Cadangan Pembinaan Projek Balai Bomba Dan Penyelamat Beaufort, Sabah.

PERUBAHAN REKABENTUK NO.7

BORANG PINDAAN REKABENTUK

LAMPIRAN 1

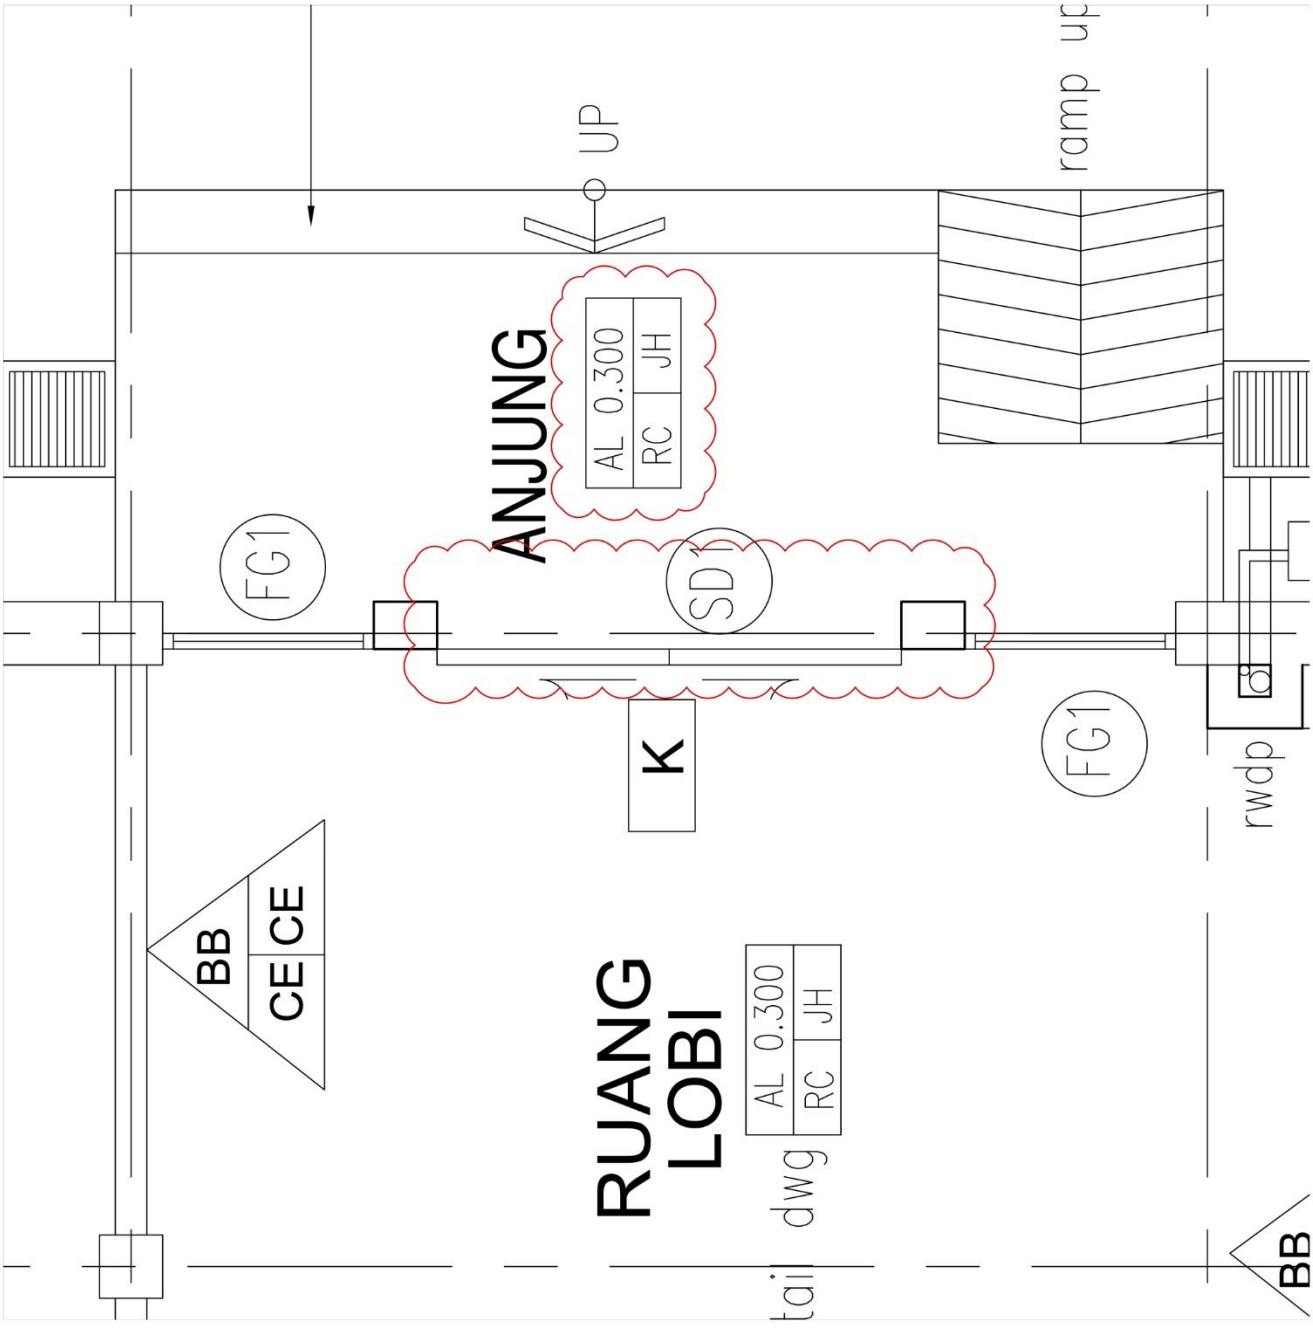
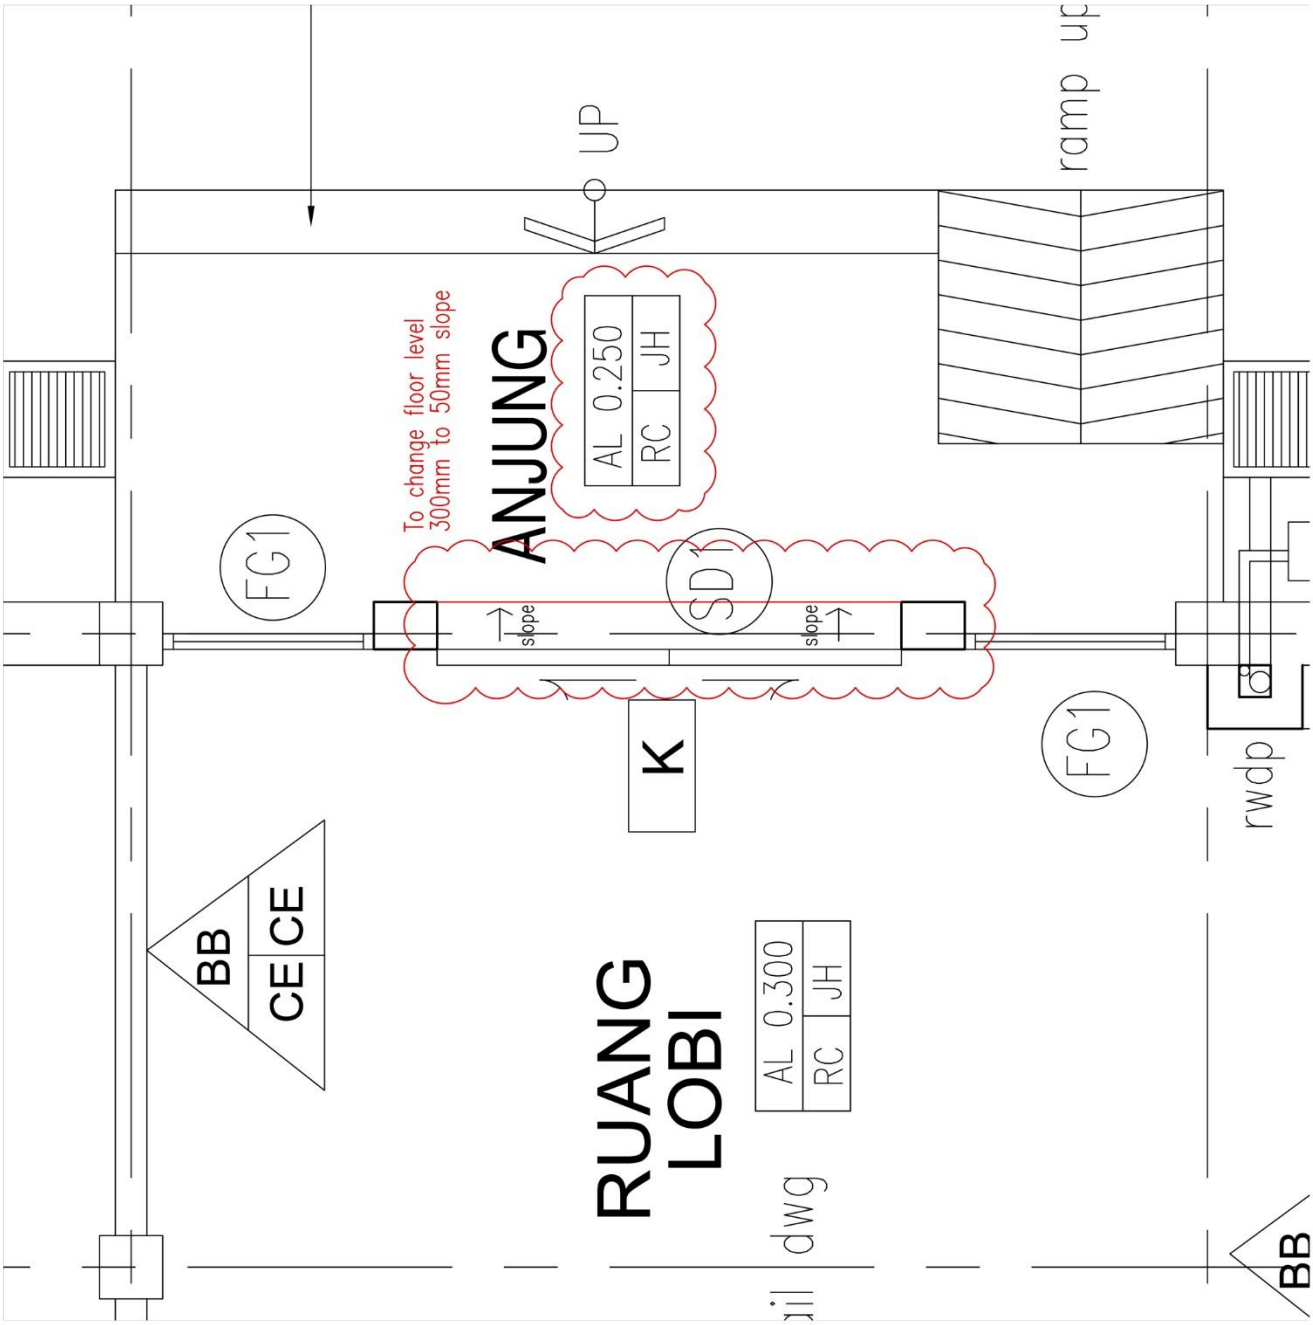
Aras Kemasan Lantai (FFL) pada bahagian Anjung.
Dipinda daripada sama aras dengan Ruang Lobi kepada *slope* 50mm (lebih rendah).

Bagi mengatasi kemungkinan berlakunya tempias dan takungan air hujan di Anjung yang boleh menyebabkan limpahan ke bahagian dalaman ruang Lobi.

LAMPIRAN 2

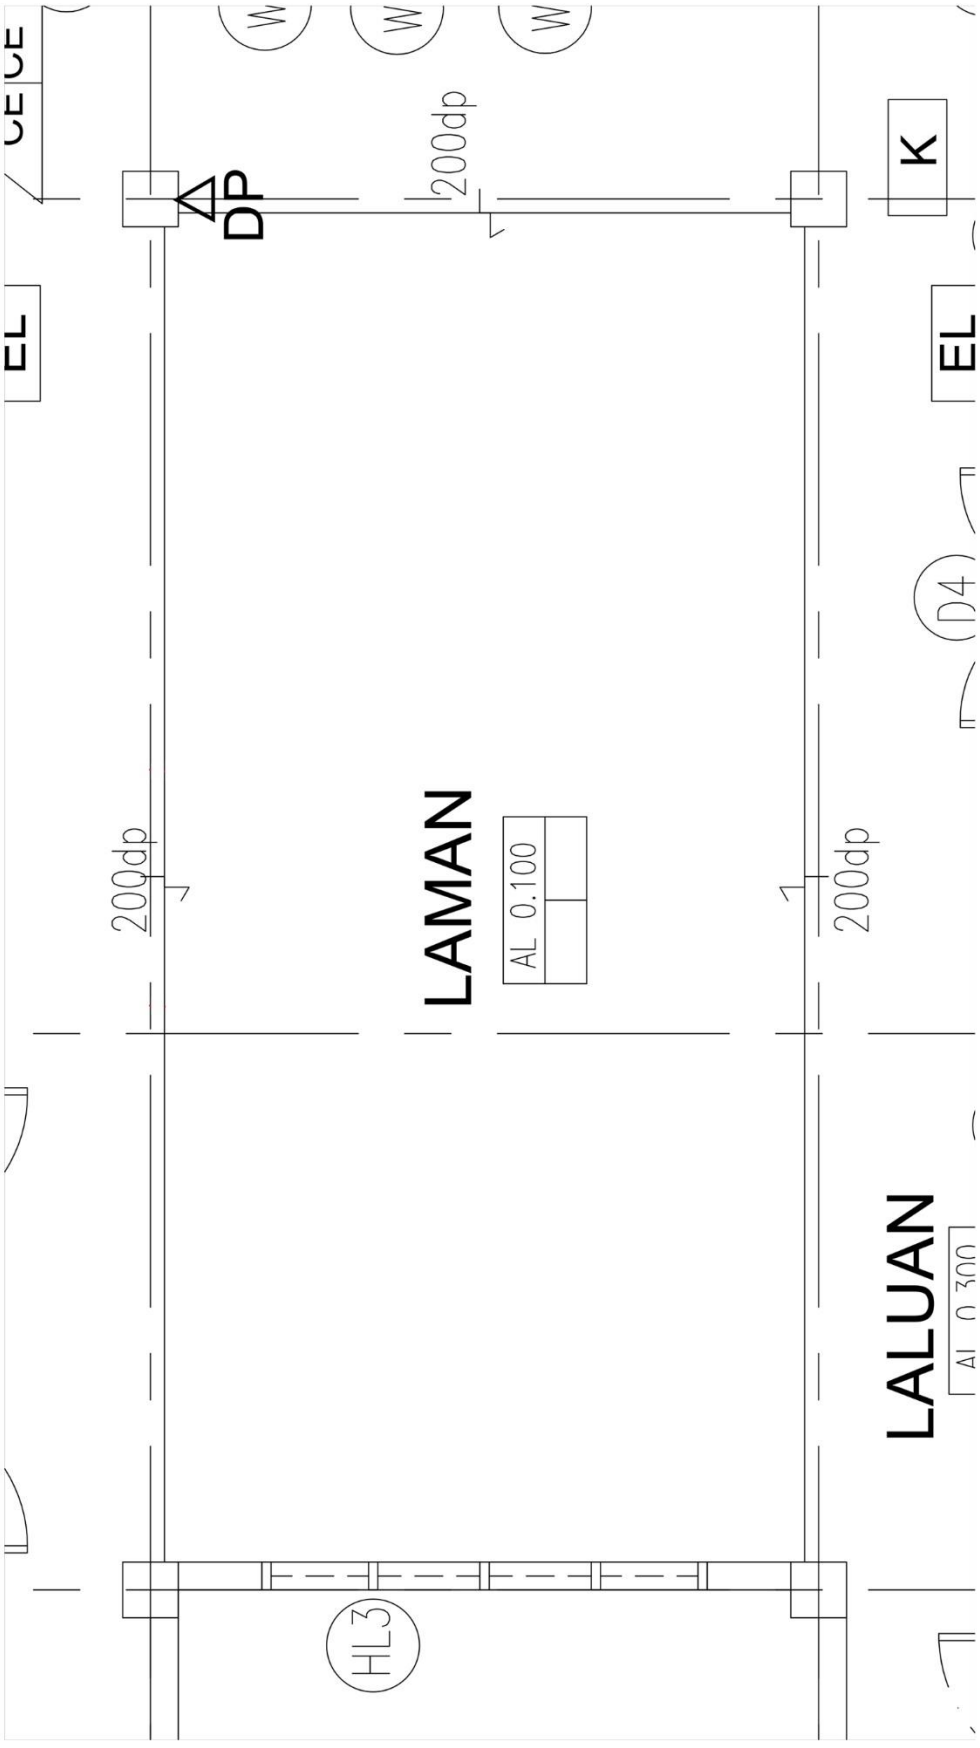
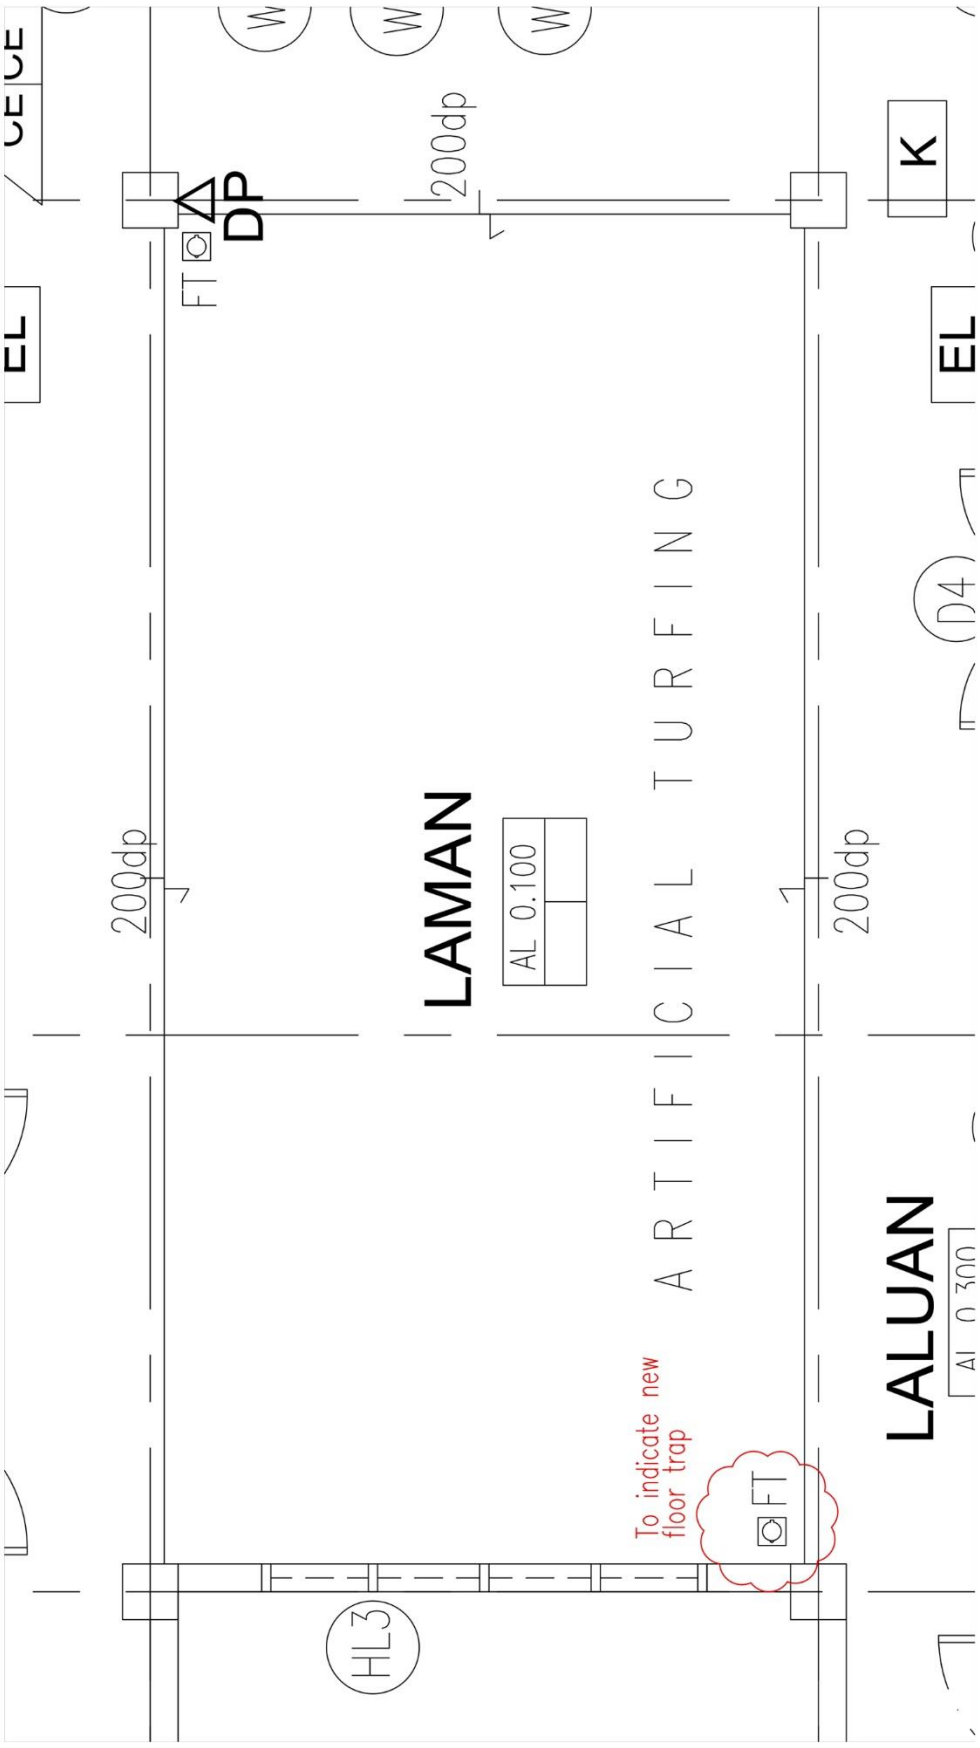
Floor Trap di kawasan Laman.
Disediakan/dipasang dengan 2 unit *Floor Trap* yang sebelum ini tiada dalam Pelan.

Bagi sebarang keperluan untuk pengaliran air sekiranya kerja pembersihan atau mencuci ruang Laluan dan ruang sekitarnya dilakukan.

LAMPIRAN 3
BEFORE

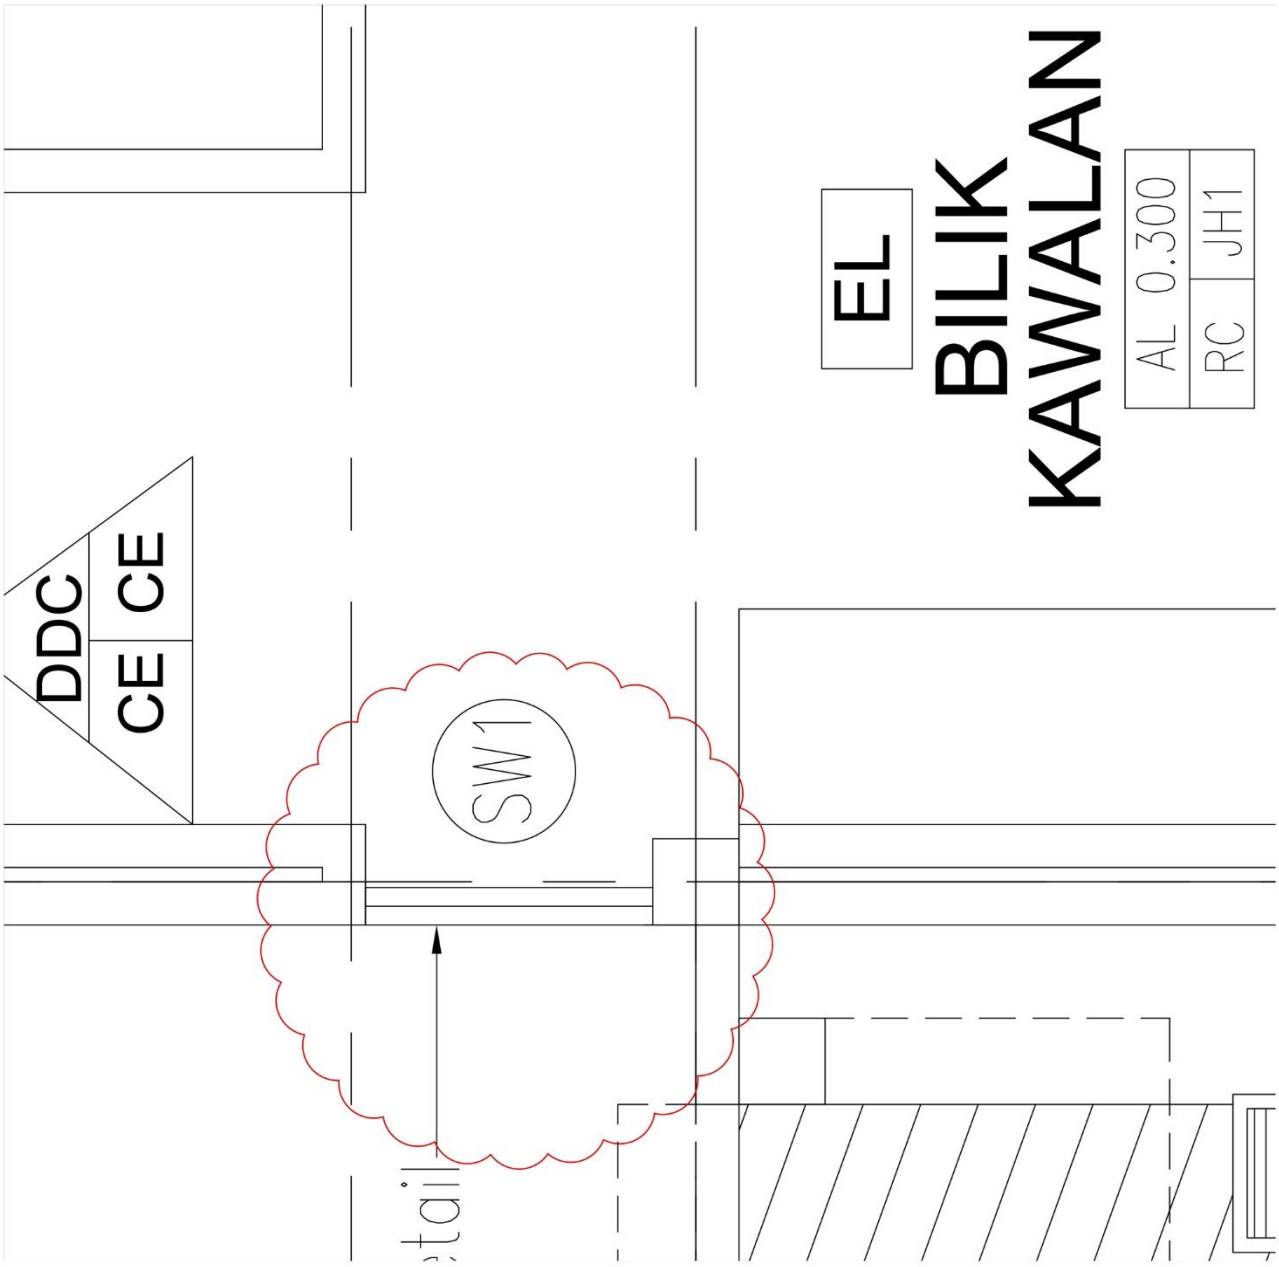
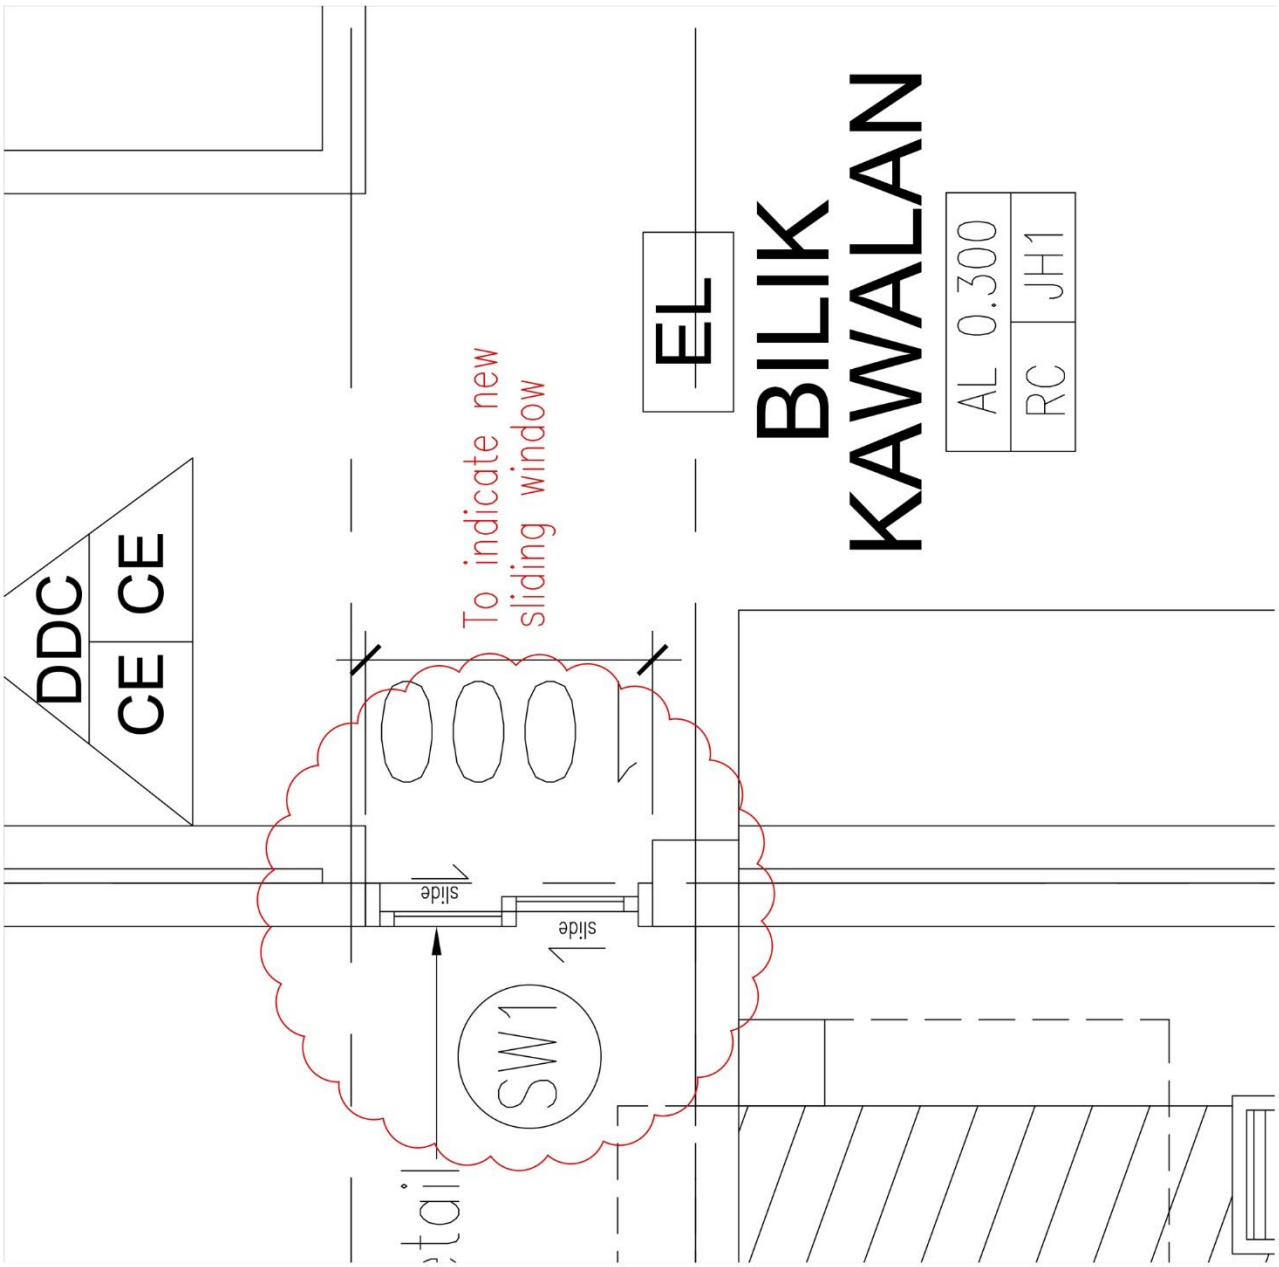
Sliding Window di Bilik Kawalan.
Saiz dan perincian tingkap ditambahbaik.

Untuk lebih praktikal dan bersesuaian dengan kelebaran bukaan pada dinding serta kedudukan petugas.
